LICITACIÓN PROINGED 03/2020

PROYECTO: “Generación Renovable y Eficiencia Energética en Escuelas PBA”

CIRCULAR N° 2/2020

REFERENCIA: Prórroga, respuestas, modificaciones a los artículos: PCP art. 6; PCP art 8. Contenido Sobre 2; PCP artículo 15.1 a) y 15.2 b); Anexo II del PCP, y aclaraciones al pliego.

**ANEXO I
PLANILLA DE COTIZACIÓN POR ZONA**

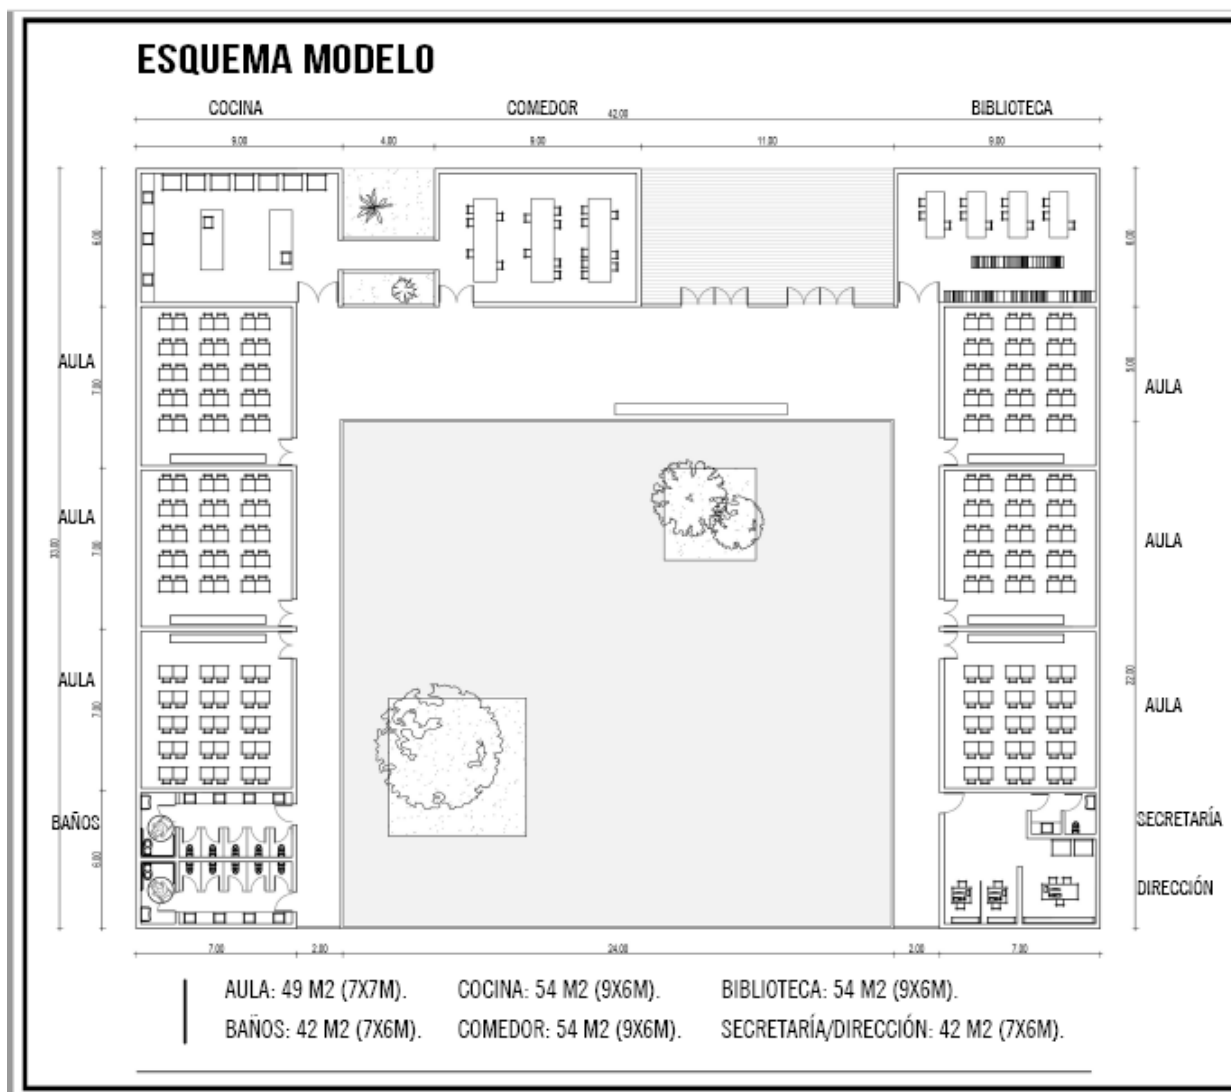
Según la planilla del ANEXO II A. MODELO DE COTIZACIÓN MANO DE OBRA POR ZONA. ¿Como se hace para cotizar una instalación de estructura de paneles de 3kW, 6kW y 9kW por separado?

Renglón 1. Instalación fotovoltaica ¿Es un solo valor para las tres potencias?

Renglón 48 materiales estructura: ¿no se discrimina para cada potencia?

La presentación de las ofertas por cada zona deberá realizarse en base a la planilla del **Anexo I** de la presente, la cual reemplaza a la incluida en el Anexo II del PCP.

No, será un valor para cada potencia por cada tipo de estructura. **Anexo I** de la presente.

Ver planilla modificada. **Anexo I**

ANEXO II PARÁMETROS PARA LA COTIZACIÓN

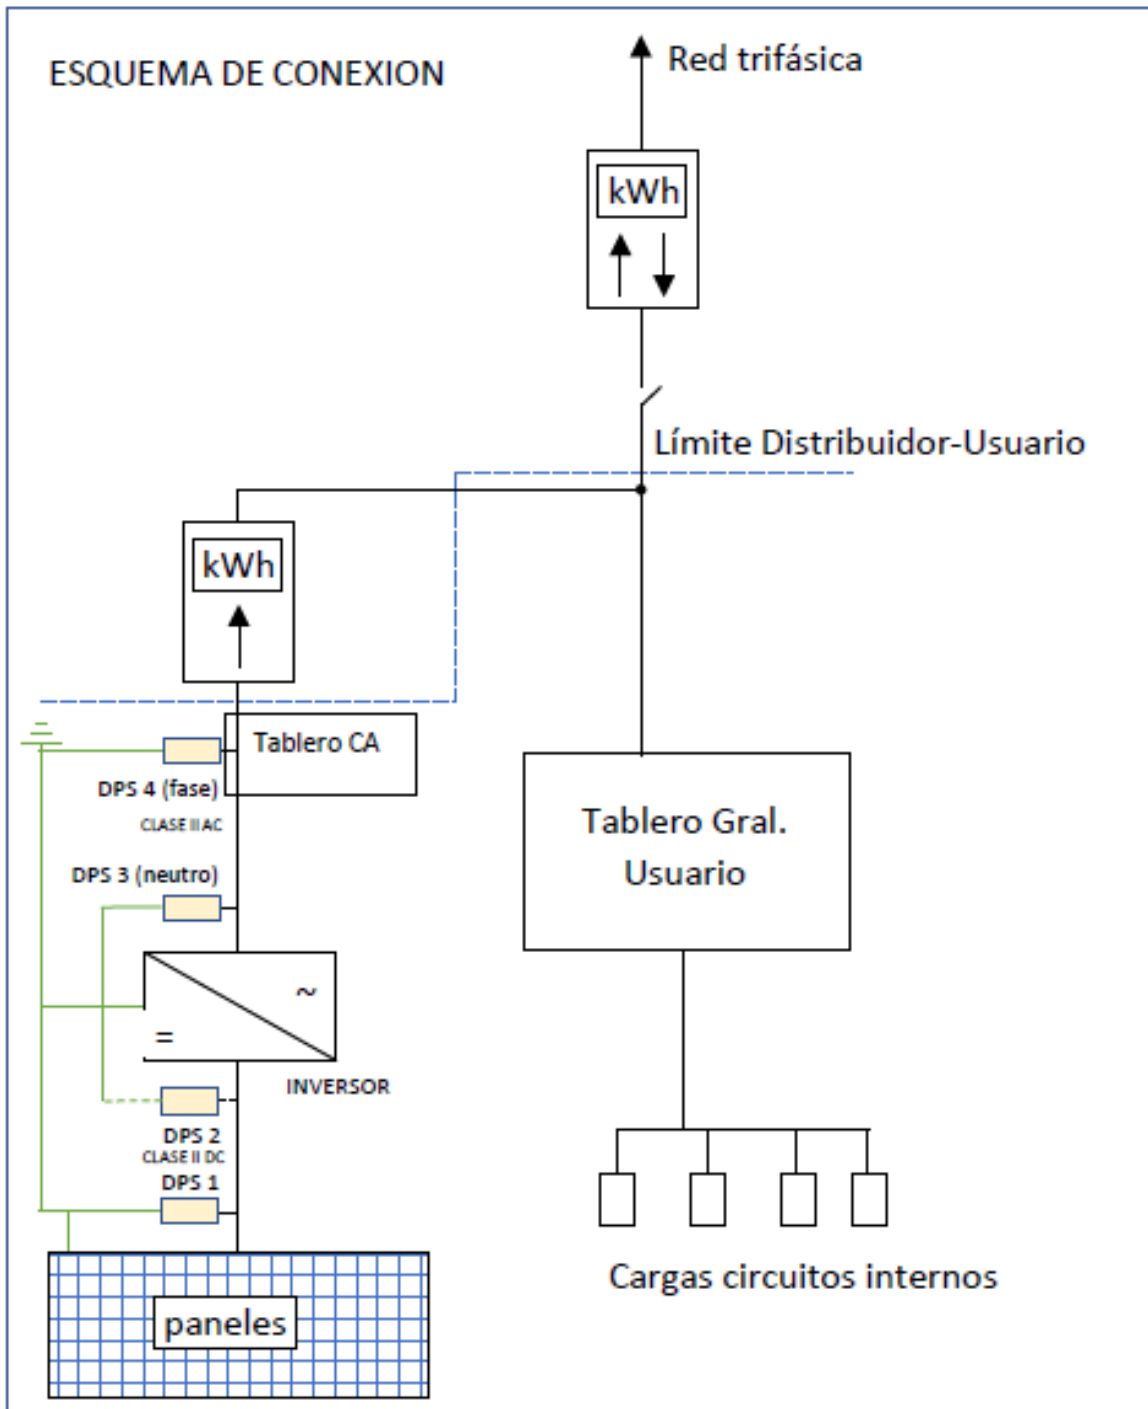
Como se estima que instalan las luces led. ¿Serían 1 o 2 por cada aula?

En la obra se deberán reemplazar aquellas luces que no cumplan con los parámetros del pliego. A los efectos de la cotización de todos los materiales y mano de obra para cada una de las zonas, los oferentes deberán tomar en consideración los parámetros para la cotización que como **Anexo II** forman parte de la presente.
